**AVIS RELATIF À LA PROTECTION
CONTRE LES EVENTUELS EFFETS NOCIFS ET NUISANCES
PROVOQUÉS PAR LES RAYONNEMENTS NON IONISANTS
GÉNÉRÉS PAR DES ANTENNES ÉMETTRICES STATIONNAIRES**

Commune : BURDINNE - Exploitant : PROXIMUS

Référence exploitant : 85BUR_01

Rapport n° 79 / 2025

Figure 1 : Vue en plan des lieux de séjour et des points de contrôle

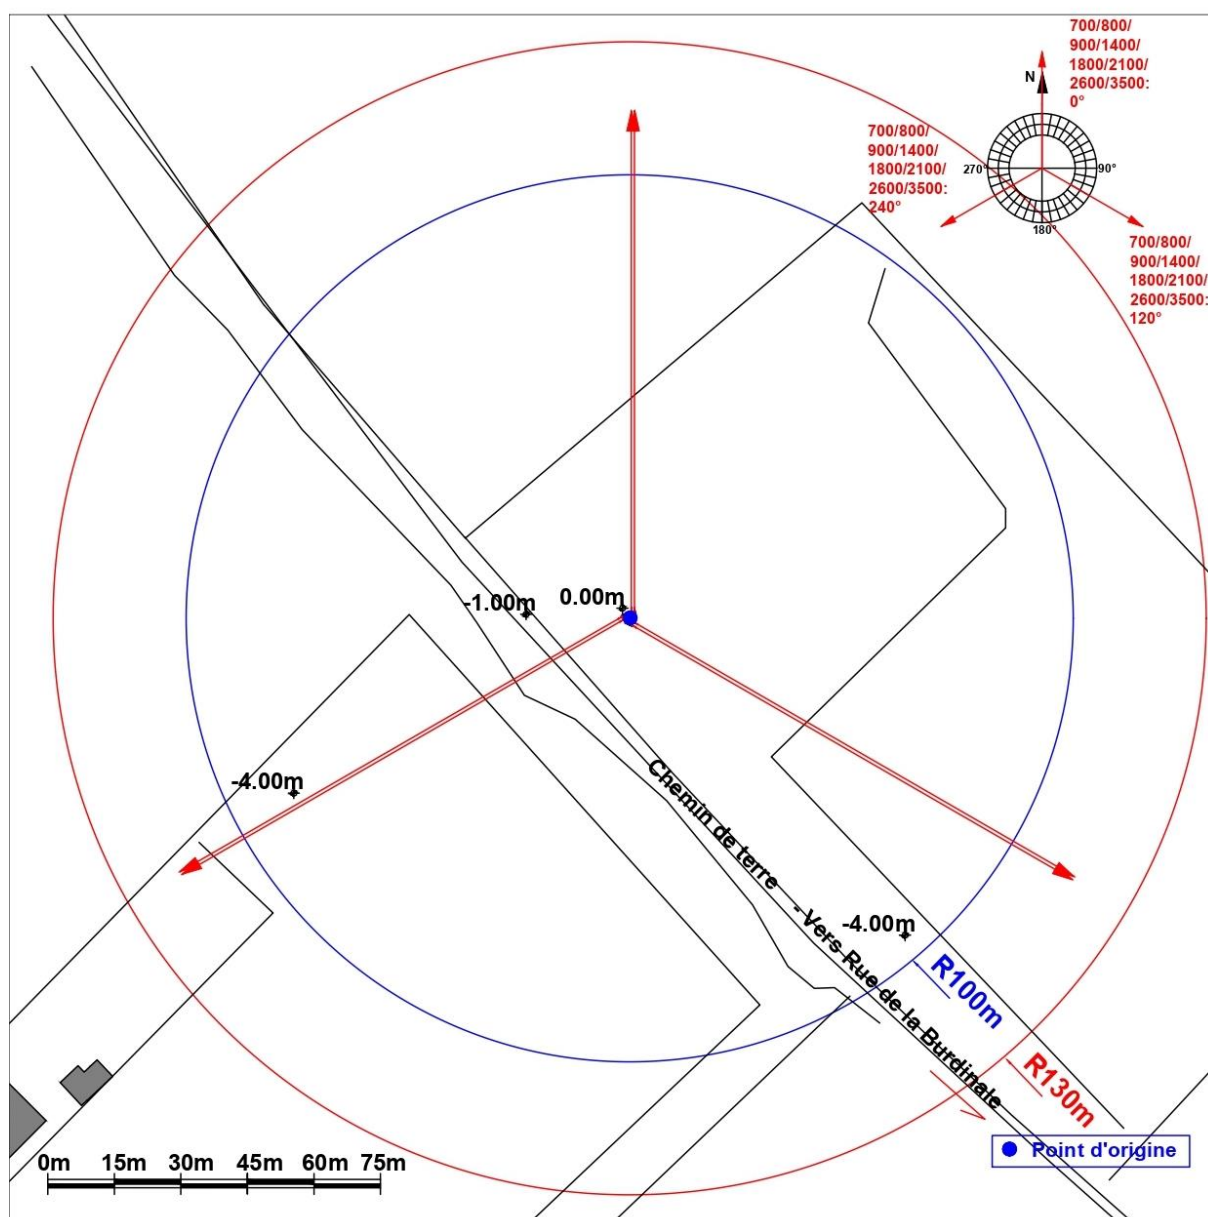
En ce qui concerne les antennes de l'installation mentionnées dans le tableau 1, la distance maximale à laquelle la limite pourrait être atteinte, à l'extérieur, est égale à 103,4 m. S'il n'y a pas de LS à une distance inférieure, les antennes respectent forcément la limite d'immission.

Dans le cas des LS situés à l'intérieur des bâtiments, une atténuation d'obstacle est prise en compte et il en résulte que la distance maximale à laquelle la limite pourrait être atteinte se réduit à 73,2 m.

Figure 2 : Vue en plan des installations d'antennes dans un rayon de 300 mètres autour de l'installation faisant l'objet de la demande d'avis

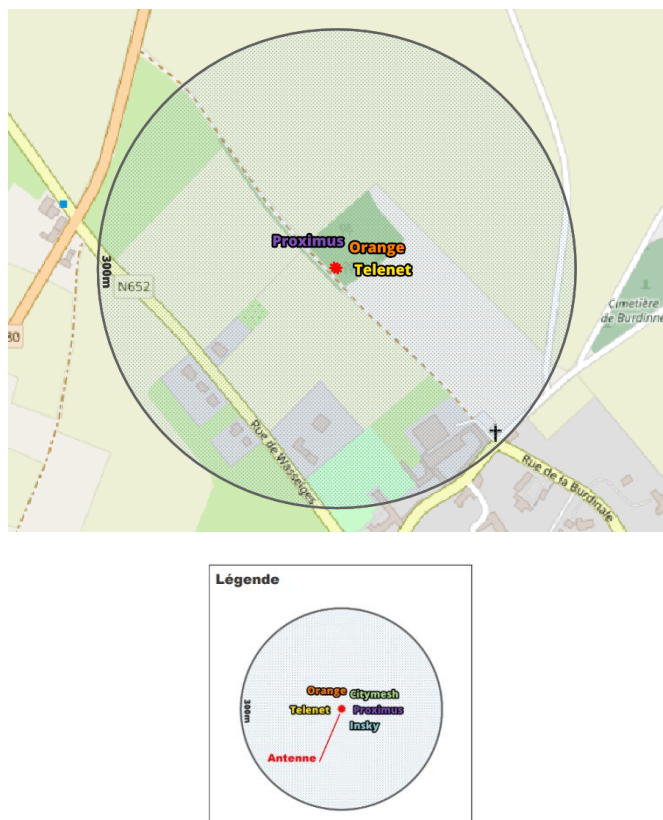
- il y a au plus 4 installations d'antennes émettrices stationnaires présentes dans la zone d'évaluation de 300 mètres de rayon représentée dans la figure 2, y inclus l'installation référencée dans le paragraphe 2 : la limite cumulative définie à l'article 4, §2 du décret est nécessairement respectée dans les lieux de séjour à l'intérieur de la zone d'évaluation de 300 mètres de rayon ;

Compte tenu des considérations ci-dessus, il apparaît que l'intensité du rayonnement électromagnétique généré, dans les lieux de séjour situés dans un rayon de 300 mètres autour de l'installation référencée dans le paragraphe 2, par l'ensemble des antennes émettrices stationnaires de l'ensemble des exploitants du même site d'antennes émettrices stationnaires respecte la limite fixée à l'article 4, § 2 du décret.
